PM008745/2011-ZHMPProv/Zed

Přerov / 2010 - 02 - 18

Vyjádření k ideové studii „Bečva pro život – koncepce přírodě blízké protipovodňové ochrany Pobečví.“

Foto 1.

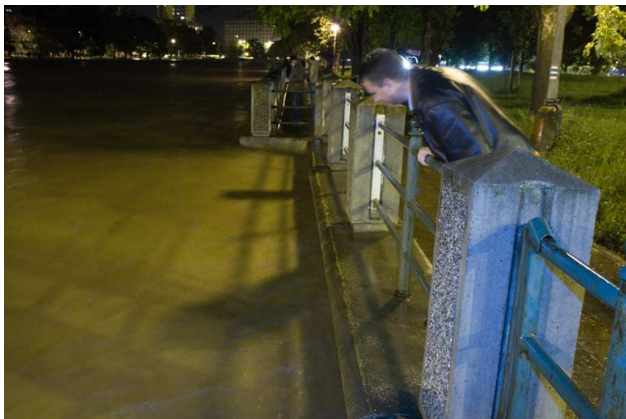
- b. Jak vypovídá níže uvedená fotografie č.1, rezerva mezi nábrežními zdmi nebyla při kulminaci několik decimetrů, ale pouze několik centimetrů. Např. na soutoku Strhance s Bečvou byly v tu dobu již dávno zaplaveny nemovitosti viz. fotografie č.2 (zaplavených objektů byly desítky).

Obrázek 6. mapa z let 1836-52 – první vojenské mapování – stav VVT Bečva před úpravou ve 20. stol.

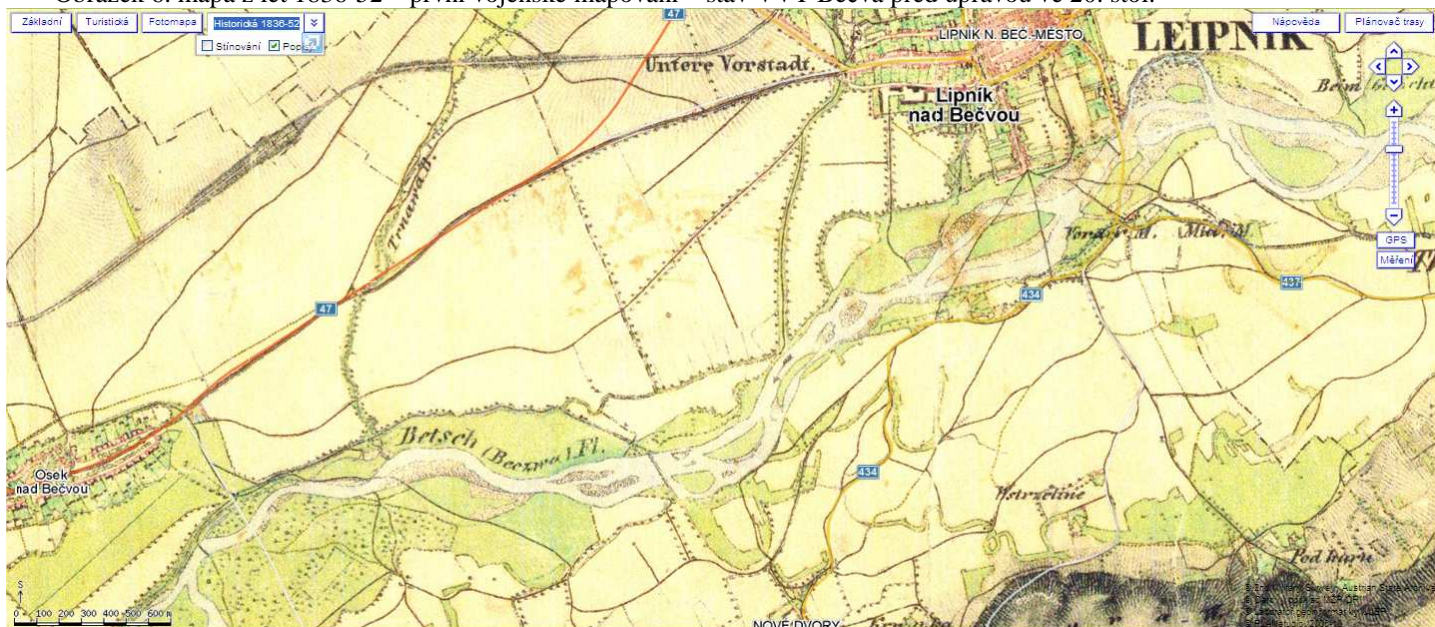
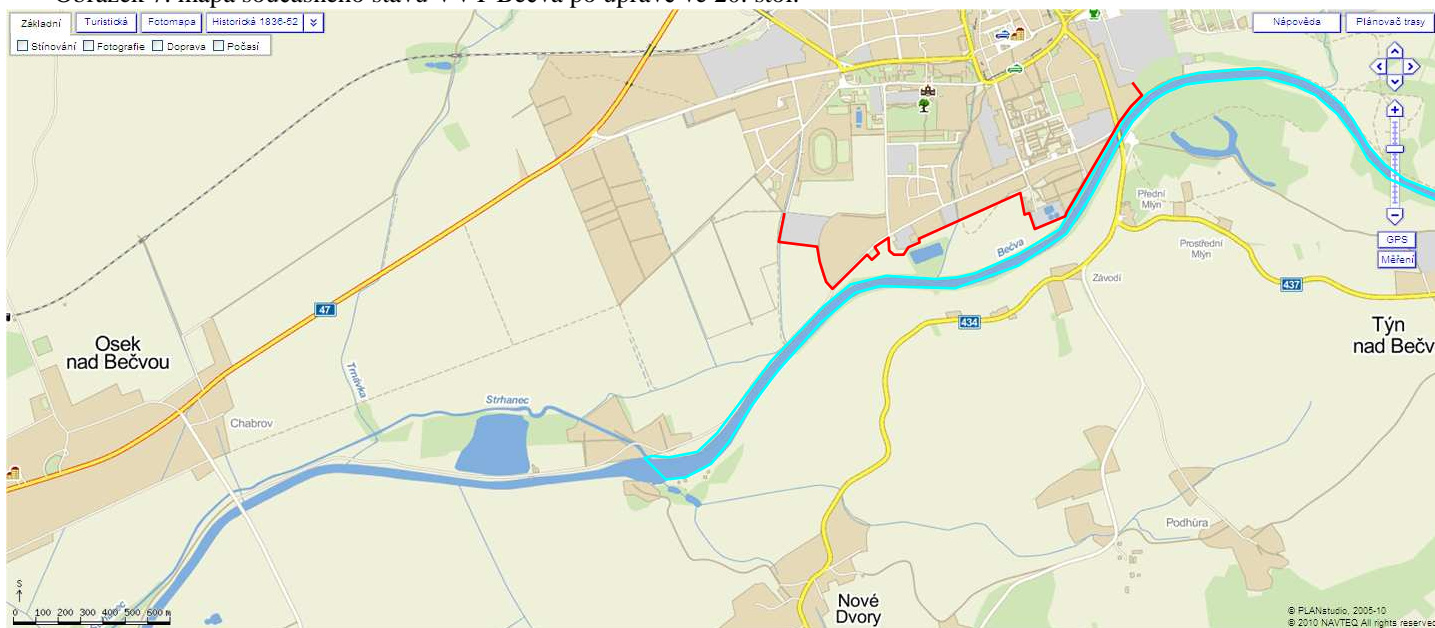
Autoři studie při návrhu prohloubení dna o cca 3,5m a následně o další cca 1,5m musí zohlednit fakt, že stávající břehy by na tento pokles reagovaly destrukcí (sesuvem). Tento sesuv by sice zajistě vedl k rapidnímu zpřírodnění koryta (viz. lokality Grymov – Oldřichov a historická mapa lokality Lipník n.B. z let 1836-52), komplikací v tomto přístupu však zůstává to, že od roku 1836 se urbanizace daného území (mosty, ČOV, osídlení atd.) dostala do takové fáze (blízkosti toku), kdy bude s tímto přístupem kolizní viz. obrázky 6 a 7 a jejich soukres 8.

Obrázek 9. mapa z let 1836-52 – první vojenské mapování – stav VVT Bečva před úpravou ve 20. stol.

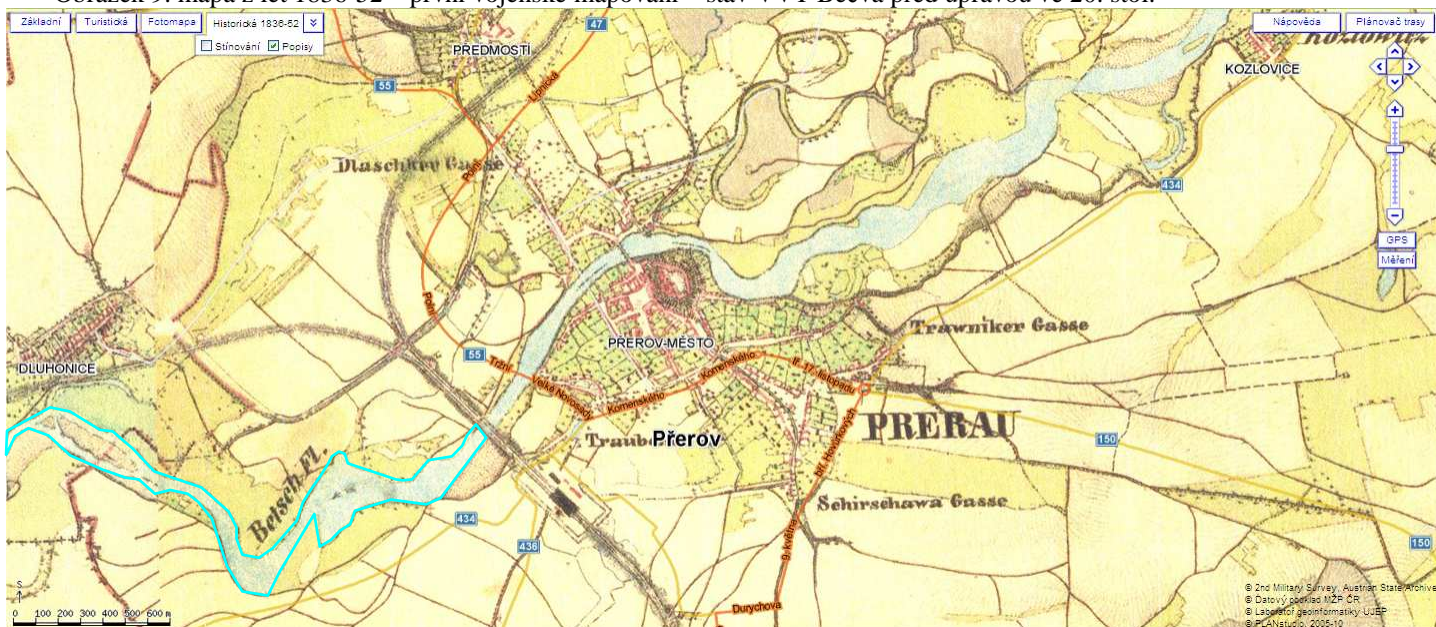
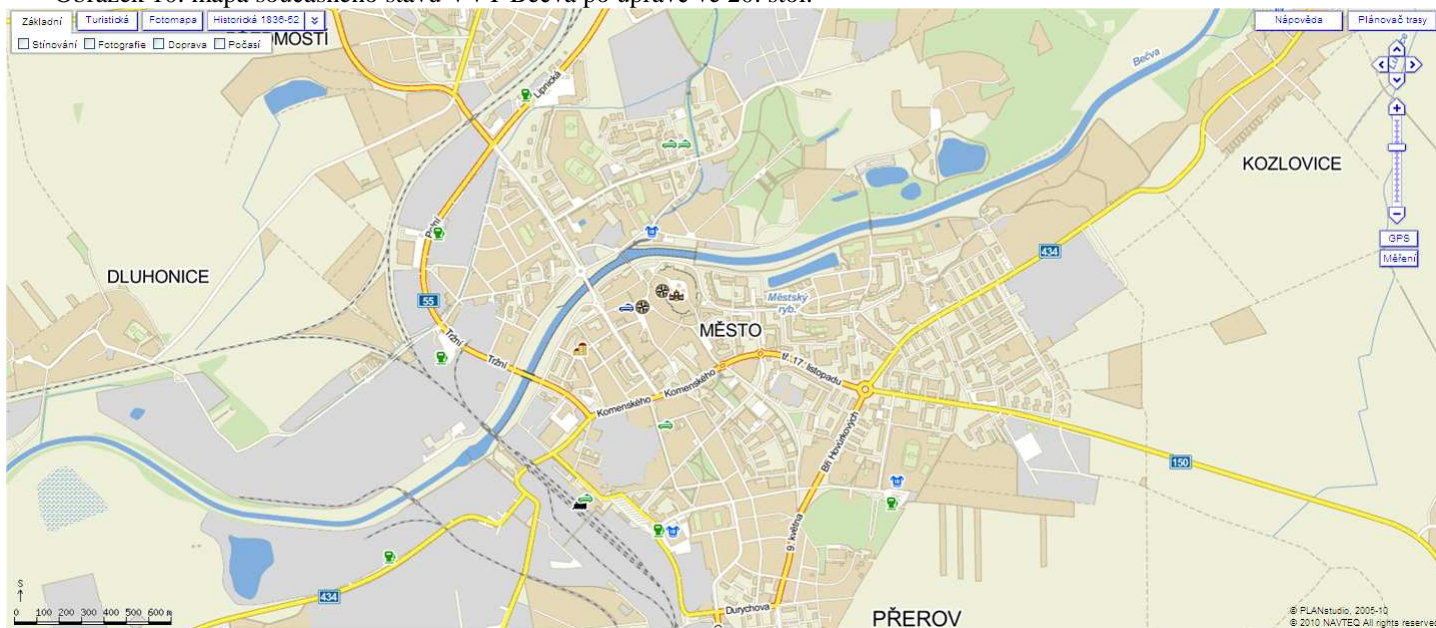
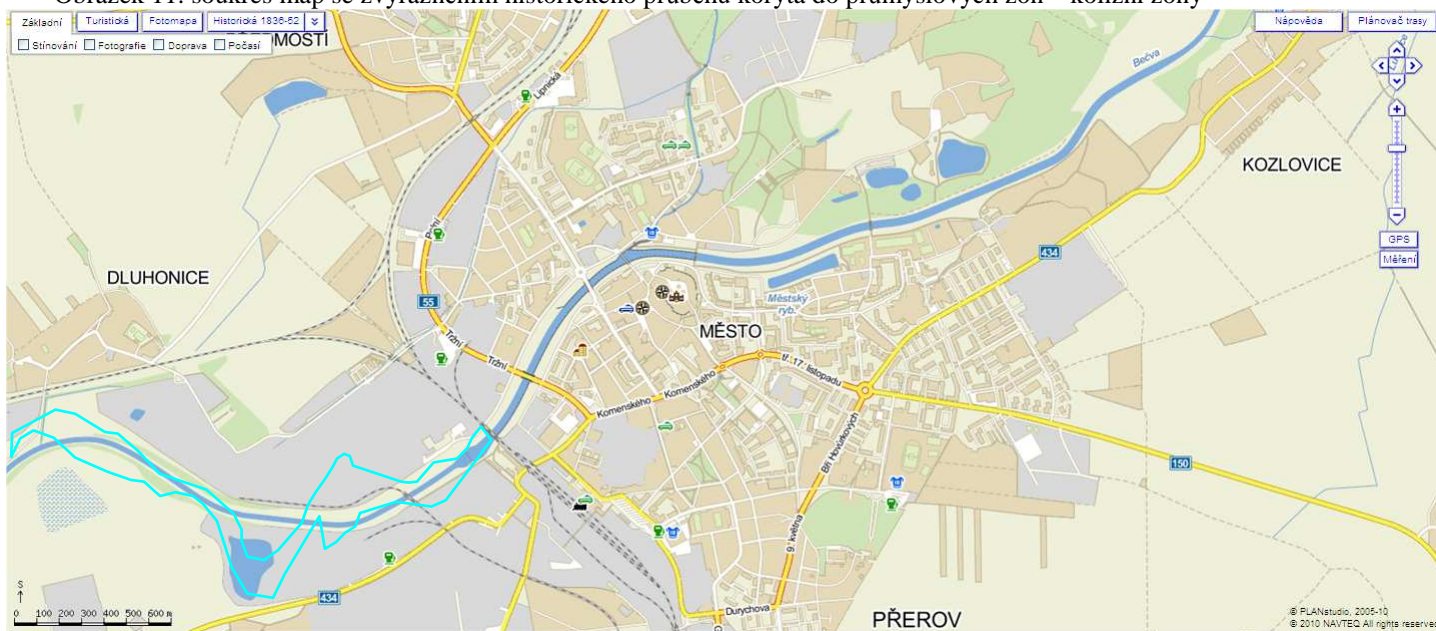
Naprosto totožná je situace v mnoha dalších lokalitách, kde by díky dvoustletému rozvoji sídel a agrární kultivaci extravilánových území v současnosti došlo k fatálnímu narušení jejich funkcí, pokud bychom chtěli přistoupit ke spontánnímu a nekontrolovatelnému obnovení původního tvaru a rozsahu koryta, či pokud bychom si chtěli tento nebo jemu blízký stav vytyčit jako metu (viz. příloha 7.1 a 7.2). Tohoto stavu již nikdy není možno v intravilánech (a mnohdy ani v extravilánech) záměrně dosáhnout. Lze pouze vyvíjet soustavnou a dlouhodobou snahu o asymptotické přiblížení se tomuto stavu v extravilánech (viz obrázky 9 – 11 v konfrontaci s přílohou 7.4), nebo spoléhat na opakování povodně 1997.
